Objet : 090724 Turcot, questions de réalisation, suite

**Échangeur Turcot,
Plan de l'existant:**
Échelle: 1/4000; 1centimètre = 40 mètres
Cette échelle s'applique à tous les plans

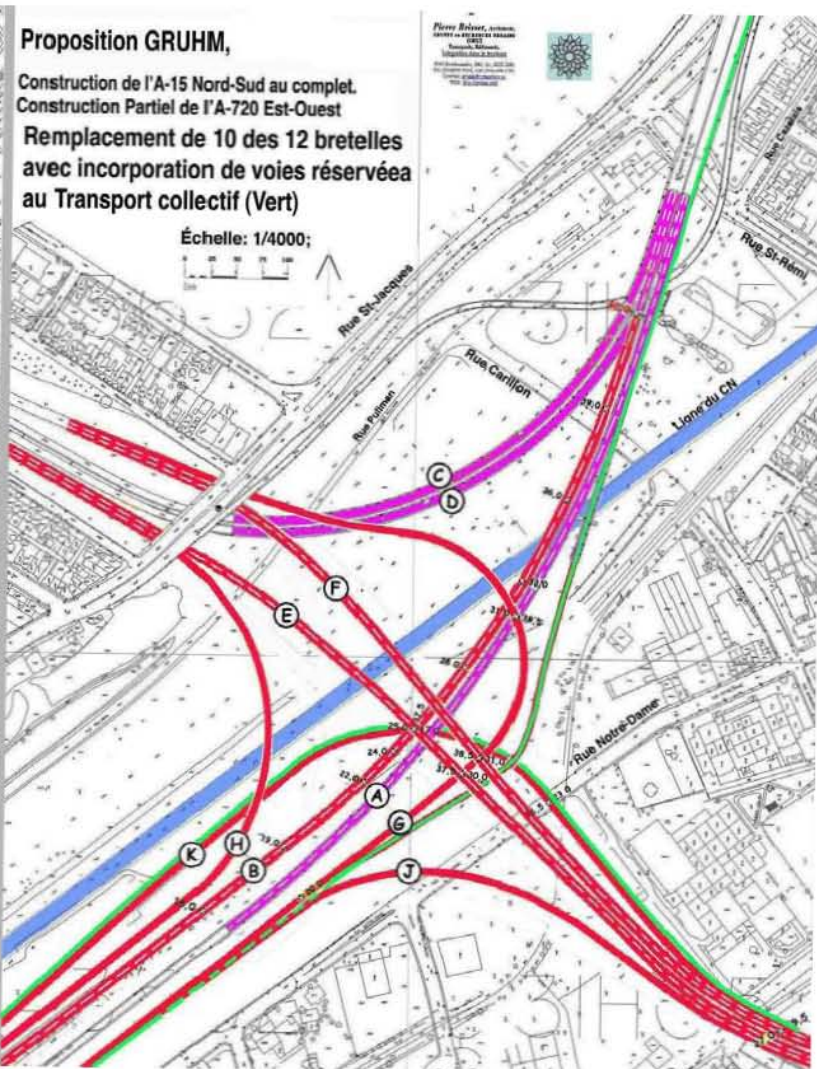
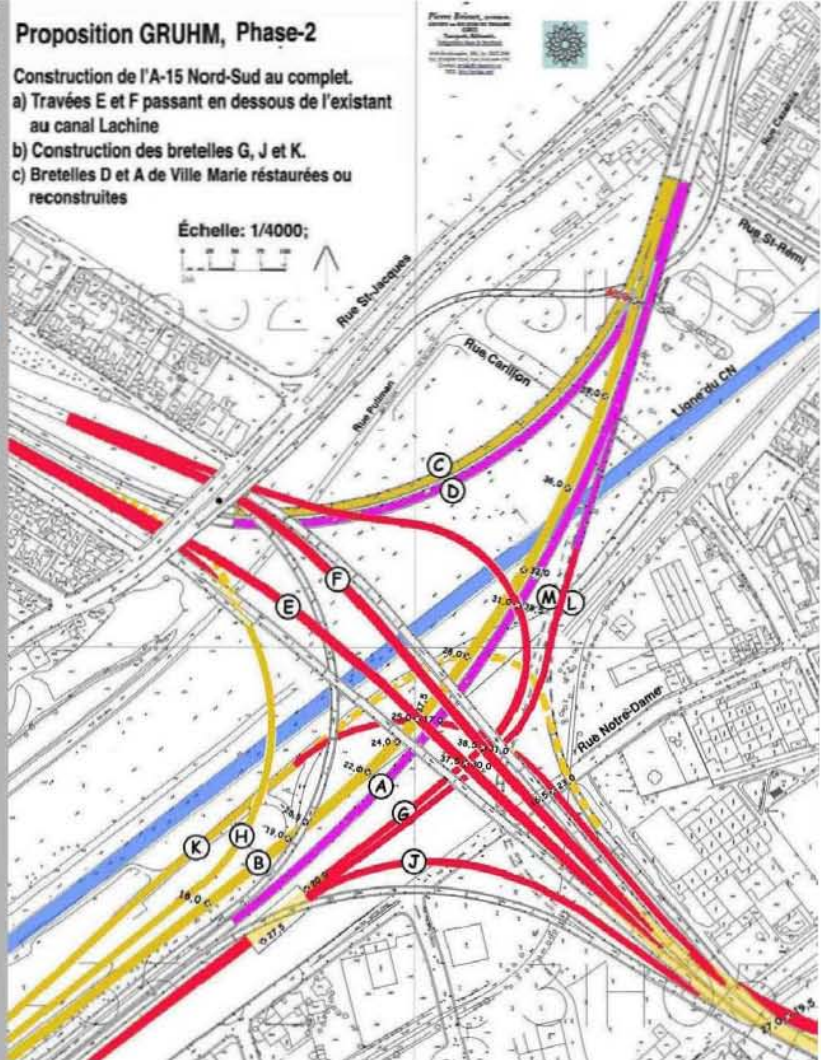
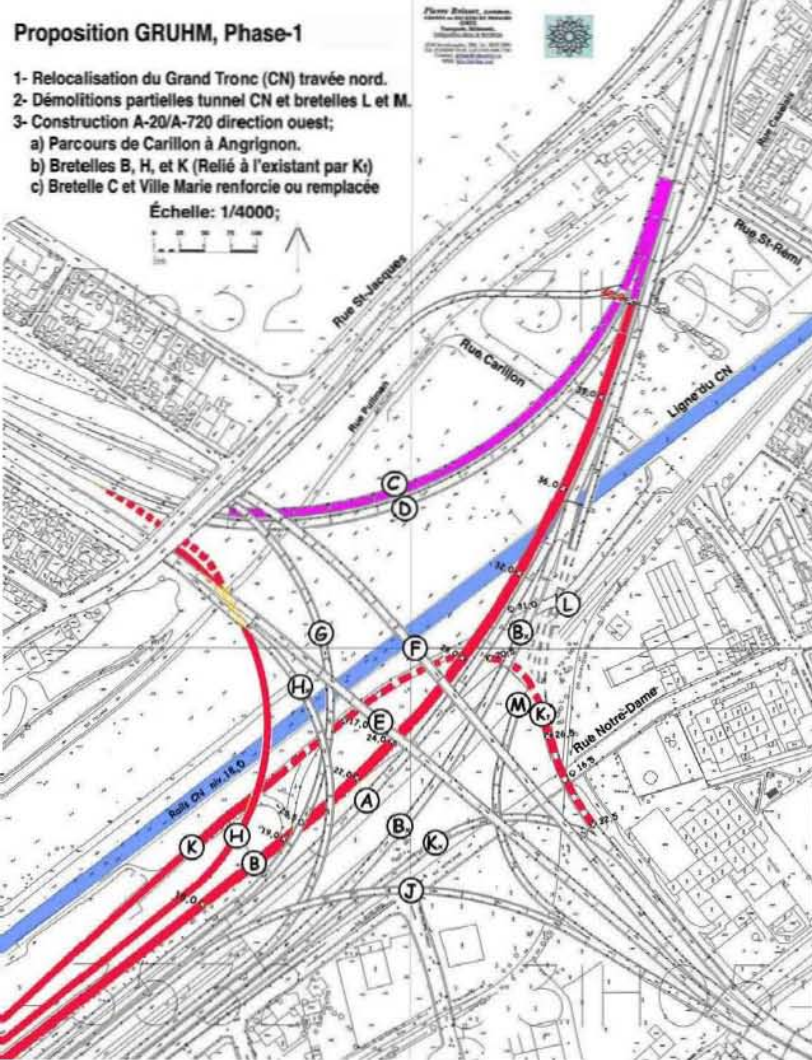
On doit préciser ici que cette échangeur principale consiste bien ici d'un croisement de deux autoroutes et donc est à 4 direction nécessitant 12 manoeuvres soit 3 destinations pour

chacune des quatre entrées. De ces douze manoeuvres, 6 sont à une voie pour les bretelles de raccordement et 6 sont à deux voies pour les travées principales donnant ainsi 18 voies de roulements dans l'échangeur.

En analysant cette répartition de voies dans les bretelles nous remarquons certaines anomalies.

Pourquoi les bretelles C et D reliant Décarie à Ville Marie, étant initialement conçues à deux voies, on retrouve maintenant que celle connectant l'A-720 à Décarie direction nord (Bretelle C) fut réduite à une voie dans la courbe. N'y aurait-il pas lieu d'uniformiser ces deux raccordements à une voie large chacune pour être en conformité avec les autres bretelles de raccordements en courbe en ce qui concerne la notion de sécurité d'usage relative à la visibilité.

De plus, comme nous l'avons précisé en audience, les raccordements (Bretelles L et M) reliant l'A-15 Sud à la Ville Marie (A-720 Est) sont redondants dans le fonctionnement de ce nœud en milieu urbain. Bref, le trafic en provenance du pont Champlain ne se rendait jamais et ne viendra jamais jusqu'à Turcot pour aller au centre-ville, même avec le déclassement de la Bonaventure.

Donc, dans notre proposition de réfection, le nombre de voies réservées au transport routier pourrait être diminué de 18 à 14 voies permettant ainsi l'aménagement de voies réservées pour le transport collectif dans l'enceinte de l'échangeur. (Le nombre de bretelles étant diminué de 12 à 10 bretelles).

Phase 1: Reconstruction direction Ouest

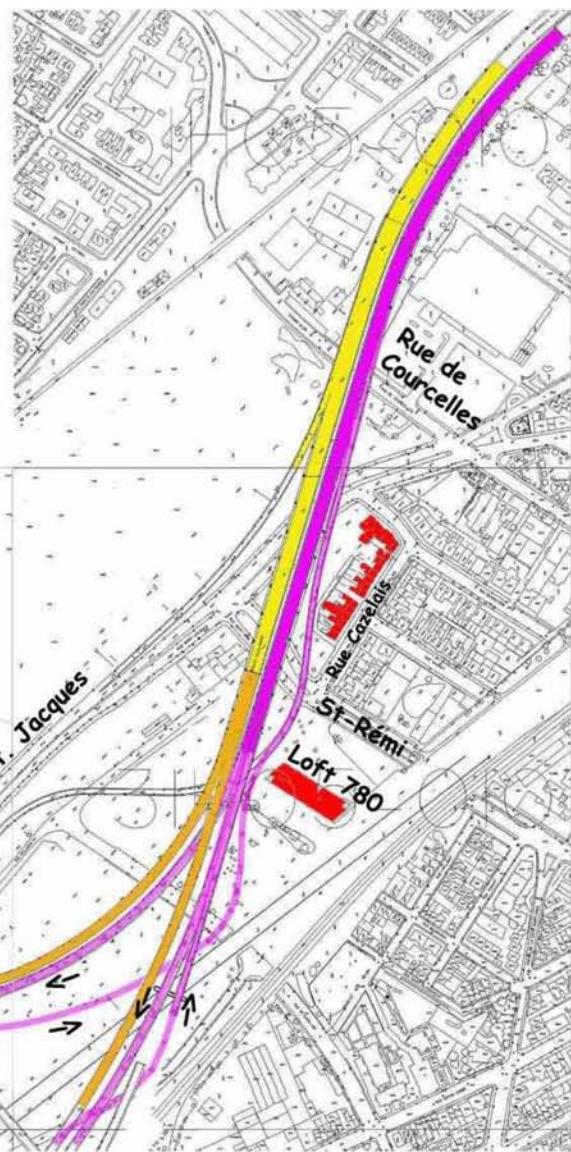
Phase 1;

Après la phase préparatoire de relocaliser la ligne du CN ainsi que la démolition des bretelles L et M, les travaux peuvent commencer tout de suite sur la travée direction Ouest afin de l'abaisser en préparation de l'abaissement de l'ensemble de l'échangeur. Bien entendu, une greffe temporaire serait requise à la hauteur du viaduc Angrignon pour raccorder les deux segments de la travée direction Ouest tel qu'illustré dans notre document de base déposé en audience.

Phase 2: Reconstruction direction Est

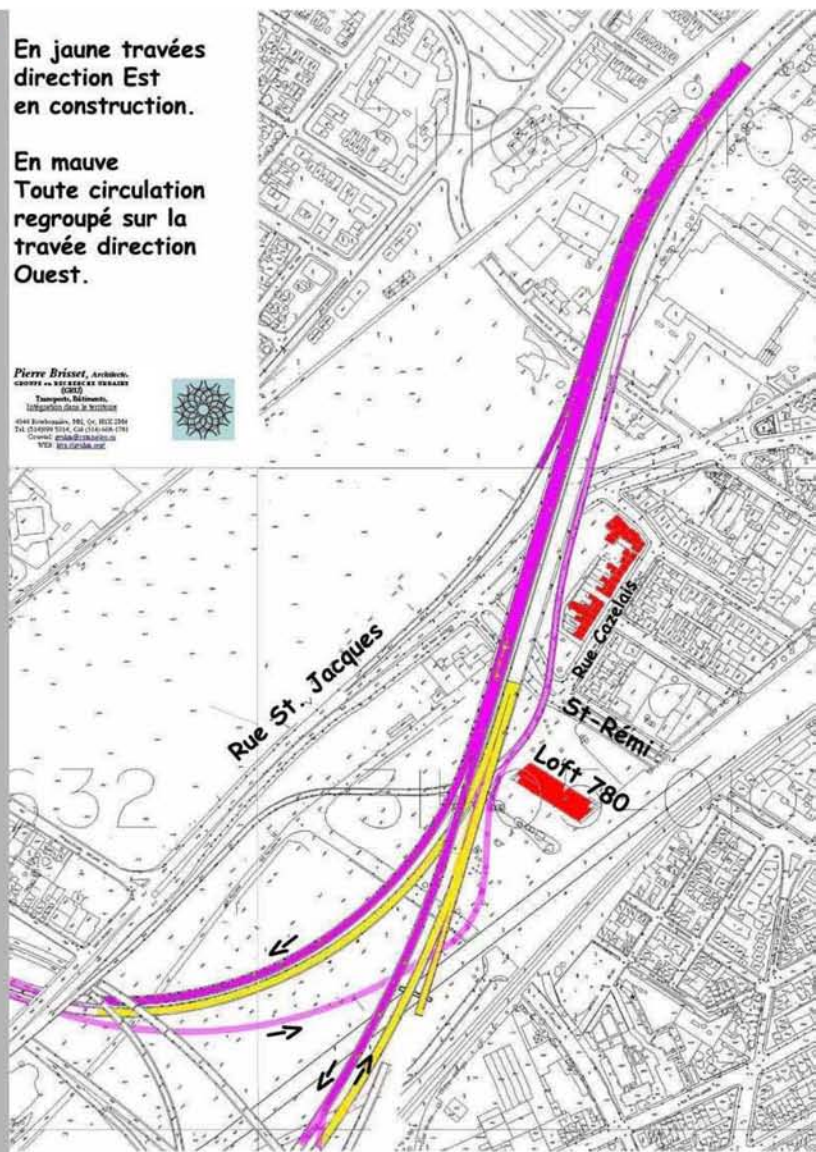
Phase 2;

Une fois la direction Ouest reconstruite, et remis au nord de la direction Est, les travaux d'abaissement et de remplacement sur l'ensemble de l'échangeur peuvent s'entamer.

Sur la 3^{ème} image nous montrons les étapes à franchir pour remplacer la partie Ville Marie dans l'échangeur en regroupant toute la circulation sur une travée de l'autoroute Ville Marie. (Bretelles indiquées en mauve sur ces images). Ceci serait requis si les structures indiquées en mauve soient irrécupérables.
